## **Auszug aus der Niederschrift über die Sitzung des Gemeinderates vom 10. April 2025**

**Aufstellung Bebauungsplan "Südlich der Kirche" (Verfahren § 13 BauGB), Behandlung eingegangene Einwände u. Anregungen im Rahmen der frühzeitigen Öffentlichkeits-/Behördenbeteiligung (§ 3 und § 4 Abs. 1 BauGB) sowie Billigungs-/Auslegungsbeschluss**

**Behandlung der der eingegangenen Stellungnahmen zum Vorentwurf zur Aufstellung des Bebauungsplans „Südlich der Kirche“ der Gemeinde Uffing a. Staffelsee im Rahmen der frühzeitige Öffentlichkeits- und Behördenbeteiligung (§ 3 Abs. 1 und § 4 Abs. 1 BauGB)**

**Gemeinderatssitzung vom 10.04.2025**

#### Anlage 1

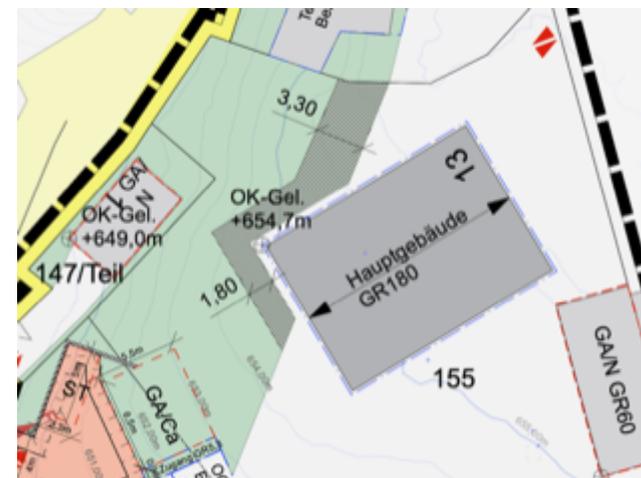
In diesem Zusammenhang wurde im Rahmen der Bestandsanalyse offensichtlich auch übersehen, dass sich nordwestlich vom Hauptgebäude Kirchstraße 13 bereits eine realisierte Brennholzütte nebst Brennstofflager befindet. Diese kann nicht nachgelagert planerisch ausgeschlossen werden. Die Situierung der Brennholzütte kann der als

beigefügten Planskizze unseres Mandanten (Stand 20.11.2023) entnommen werden.

Auch findet sich in der Anlage 1 die Positionierung der Technikräume im Hauptgebäudekörper Kirchstraße 13, die gerade im Zusammenhang mit der Energiewende zukunftsgerichtet bauliche Anpassungsnotwendigkeiten bei Erweiterung der Kubatur des Gebäudekörpers mit sich bringen können.
